## Anexo I Listado N°1 de aclaratorias solicitadas

Por medio del presente y para una mejor comprensión de su propuesta presentada en el marco de la licitación N°5/2023 Contrato Marco – carros multipropósitos norma EN, se solicita aclarar los puntos detallados a continuación sobre el descriptivo técnico.

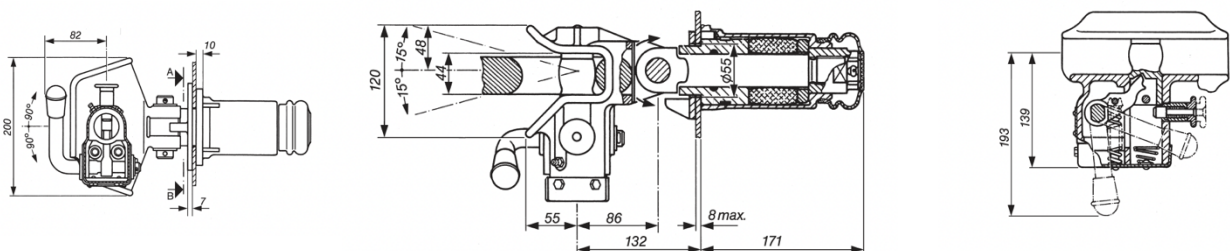
Respuesta: es un poco complicado poder dar un número definitivo de capacidad de carga final antes de la construcción o definición del vehículo sin saber los opcionales finales y el equipamiento a utilizar en la unidad. Este modelo va desde un rango de 50 kg hasta 6.700 kg, dependiendo también del remolque y chasis a utilizar.

(mm)	D (kN)	Dc (kN)	S (kg)	V (kN)	C (t)	(kg)	ECE
RO 226G210A	B	210	83 x 56	66	18,5	50	5,0	-	13,0	E1 55R-01 0799
RO 226G210A	B	210	83 x 56	66	-	80 <sup>1</sup>	-	2 <sup>1</sup>	13,0	E1 55R-01 0799

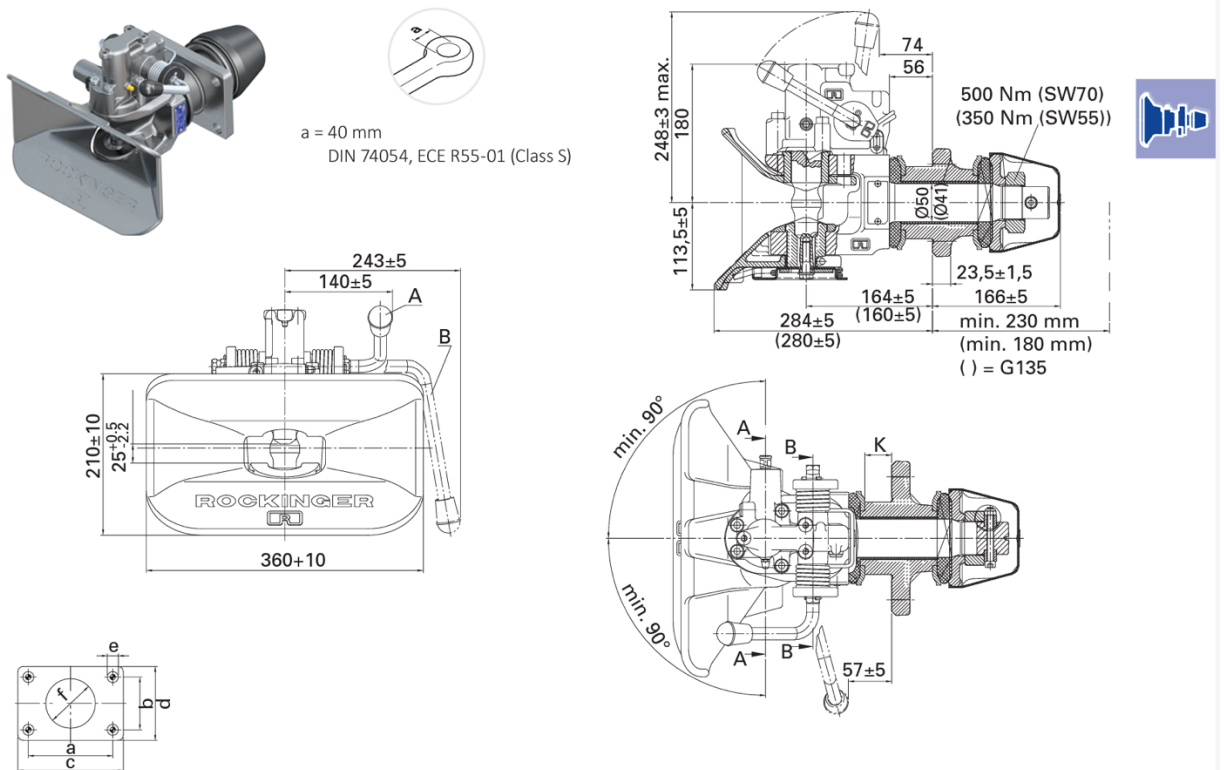
Respuesta: es un poco complicado poder dar un número definitivo de capacidad de carga final antes de la construcción o definición del vehículo sin saber los opcionales finales y el equipamiento a utilizar en la unidad. Este modelo va desde un rango de 700 kg hasta 9.000 kg, dependiendo también del remolque y chasis a utilizar.

(mm)	D (kN)	Dc (kN)	S (kg)	V (kN)	(kg)	ECE		ROE
RO 400A36001	135	120 x 55	88,3	70,0	700	24,0	30,0	E1 55R-01 0352		70970
RO 400A36001	135	120 x 55	88,3	70,0	500	26,4	30,0	E1 55R-01 0352		70970
RO 400B36001	135	120 x 55	88,3	70,0	700	24,0	30,0	E1 55R-01 0352		70970
RO 400B36001	135	120 x 55	88,3	70,0	500	26,4	30,0	E1 55R-01 0352		70970
RO 400A46001	145	140 x 80	100	91,5	1000	31,2	33,0	E1 55R-01 0351		70952
RO 400B46001	145	140 x 80	100	91,5	1000	31,2	33,0	E1 55R-01 0351		70952
RO 400A51001	150	160 x 100	130	90,0	1000	35,0	35,0	E1 55R-01 0350		70971
RO 400B51001	150	160 x 100	130	90,0	1000	35,0	35,0	E1 55R-01 0350		70971
RO 400A51201	150	160 x 100	130	90,0	1000	35,0	35,0	E1 55R-01 0350	x	70971
